Produktänderungsinformation (PCN)

PCN-Nr.:	AAA170092	Datum:	07.11.2017
Artikel:	SMKDS 2,5/..-5,08

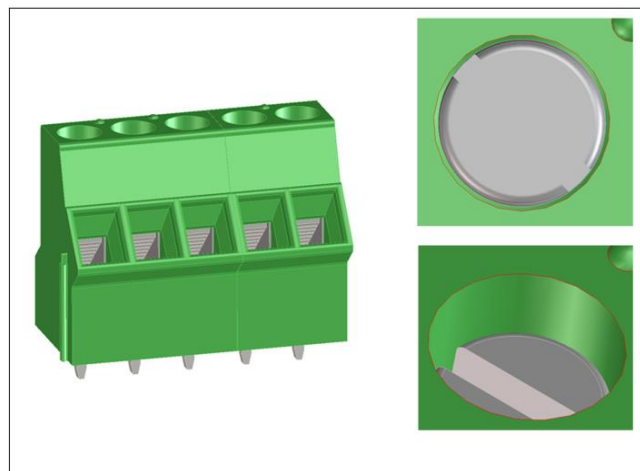
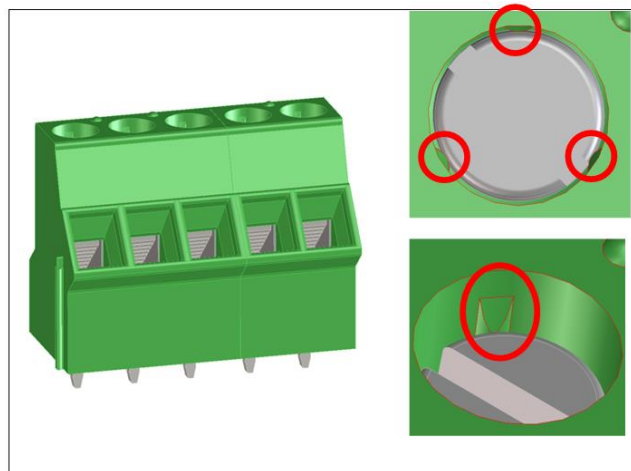
Einbringen einer Schraubenbremse

Im Rahmen des kontinuierlichen Verbesserungsprozesses wird die oben genannte Artikelfamilie mit einer Schraubenbremse versehen. Dadurch wird das Schließen der Klemmräume während des Transports verhindert. Die Umsetzung erfolgt durch das Einbringen von drei Kunststoffrippen in den Schraubenschacht. Die technischen Daten bleiben unverändert. In der Umstellungsphase werden in Abhängigkeit vom Lagerbestand beide Versionen parallel ausgeliefert.
